■利根川上流圏域河川整備計画(原案)に対する県民から提出された意見の概要及び意見への対応方針

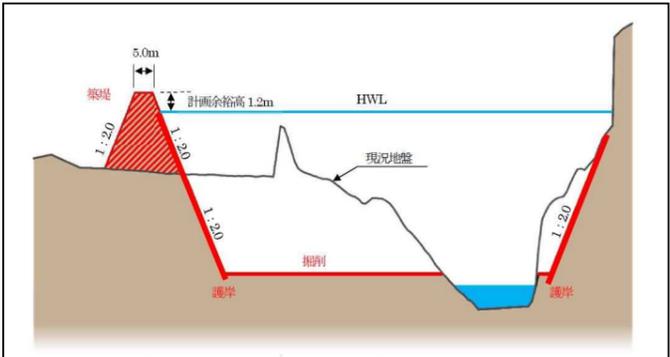
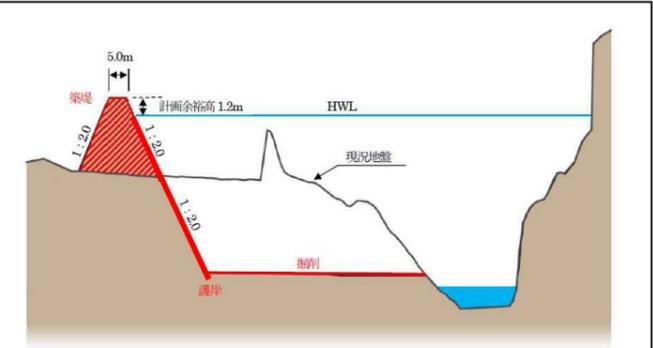
番号	該当部分	原案頁	意見の概要	意見への対応方針
①	<p>第4章 河川整備の実施に関する事項</p> <p>第1節 河川工事の目的、種類及び施行場所並びに設置される河川管理施設の機能</p> <p>(1) 洪水による災害の発生の防止又は軽減に関する事項</p>	22～41	<p>よしおか温泉前面付近は、利根川の堤防が途切れているような箇所があり、洪水時には堤内地(住宅地付近)へ浸水するのではないかと心配している。また、上流付近には渋川前橋バイパス(上武国道)の橋脚が河川内に数本設置されており、その下流のよしおか温泉付近は橋脚の影響で、流れは乱流になっていることが予測されるため、単なる土堤ではなく、乱流の流れに耐えられるようなコンクリート等の堅固な構造物による浸水防止策が必要ではないか、と心配している。</p> <p>当該箇所は、「利根川上流の河川整備計画」の「河川整備の実施に関する事項」の対象になっていないようなので、意見を述べさせて頂いた。</p>	<p>道の駅よしおか温泉付近の利根川は、今回作成中の利根川上流圏域河川整備計画ではなく、平成27年6月に変更策定済の利根川中流圏域河川整備計画の範囲となりますが、当該区間の流下断面は、計画流量を流下させるだけの断面積が確保されていることから、現在の河川整備計画において堤防整備は行うこととはしておりません。なお、道の駅よしおか温泉付近の盛土は河川区域外にあるため、堤防ではございません。</p>
②	<p>第4章 河川整備の実施に関する事項</p> <p>第1節 河川工事の目的、種類及び施行場所並びに設置される河川管理施設の機能</p> <p>(1) 洪水による災害の発生の防止又は軽減に関する事項</p>	27	<p>＜整備を予定する区間②宮田橋上流の図4.6代表横断面図の変更＞</p> <p>右岸側の地山が崖状に切り立っており、右岸側河床部付近を掘削することで弱体化する恐れがある。左岸側に計画されている堤防を堤内地側に移動させることで、右岸側の掘削を避けられるのではないかと。</p>  <p>図4.6 代表横断面図(利根川:②宮田橋上流)</p>	<p>ご指摘を踏まえ、左岸側堤防の位置を堤内地側へ移動させ、右岸側の掘削を行わないように計画を修正します。</p>  <p>図4.6 代表横断面図(利根川:②宮田橋上流)</p>
